改善箇所説明図

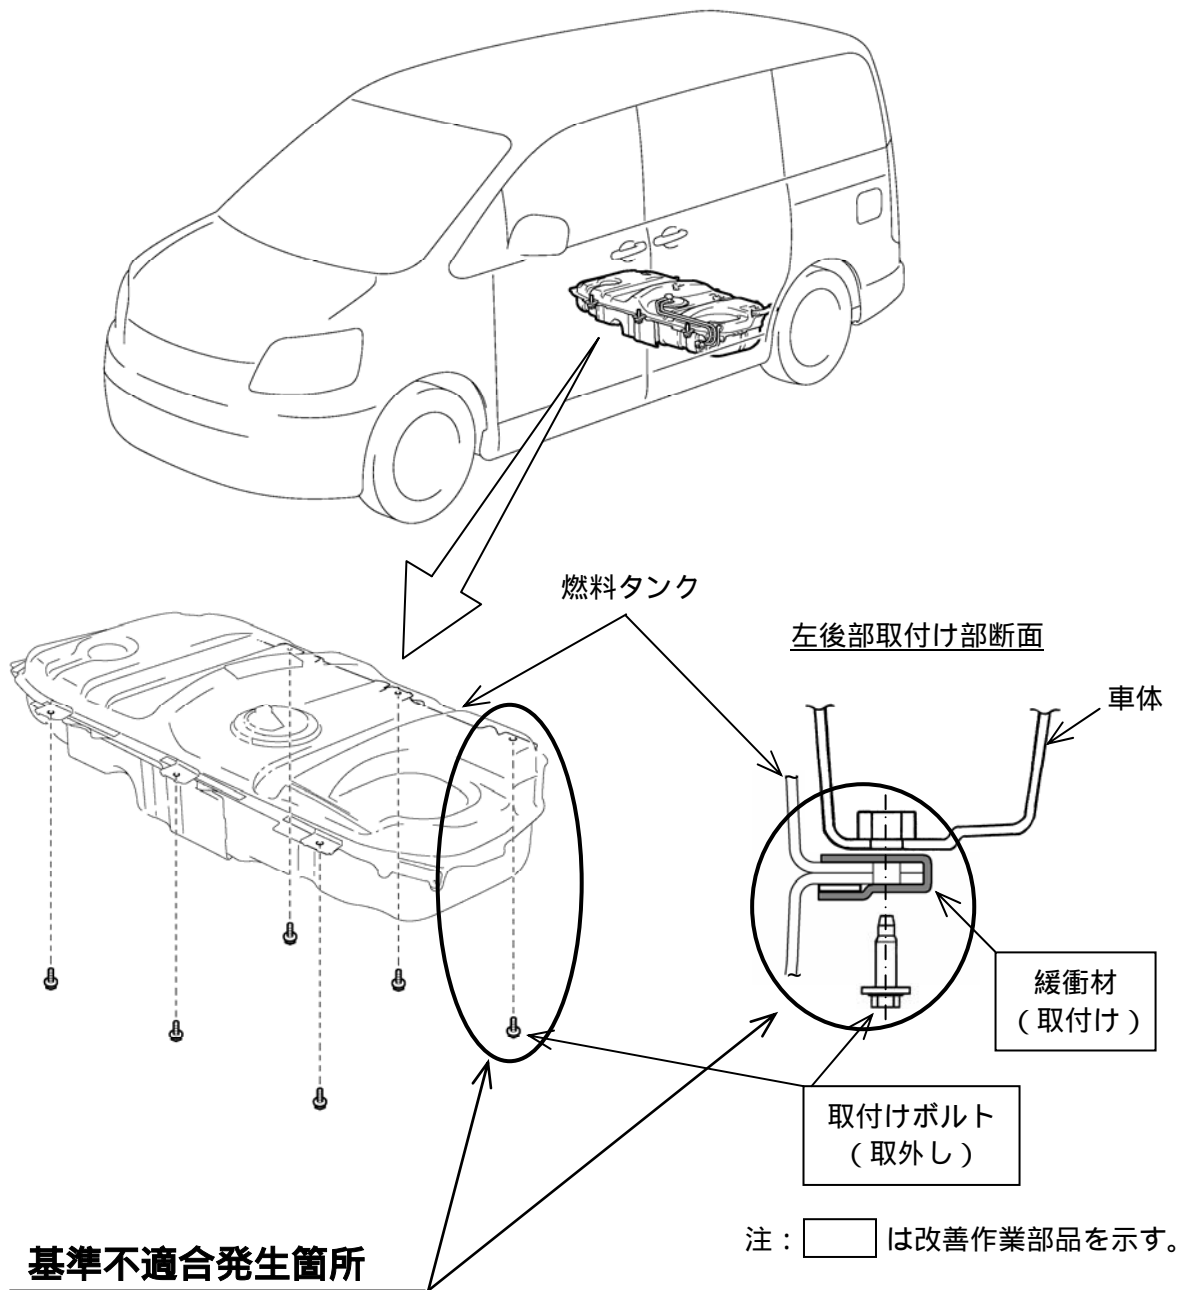
燃料タンクの車体への取付方法が不適切なため、車体が大きく振られるような路面を繰り返し走行すると、当該タンクの左後部取付けボルト部付近に応力が集中し亀裂が発生することがある。そのため、そのままの状態で使用を続けると、亀裂が進行し、最悪の場合、燃料が漏れるおそれがある。

全車両、燃料タンク左後部の取付けボルトを取り外し、異音防止のための緩衝材を取り付けるとともに、燃料タンクを点検し、亀裂のあるものは新品の燃料タンクと交換する。
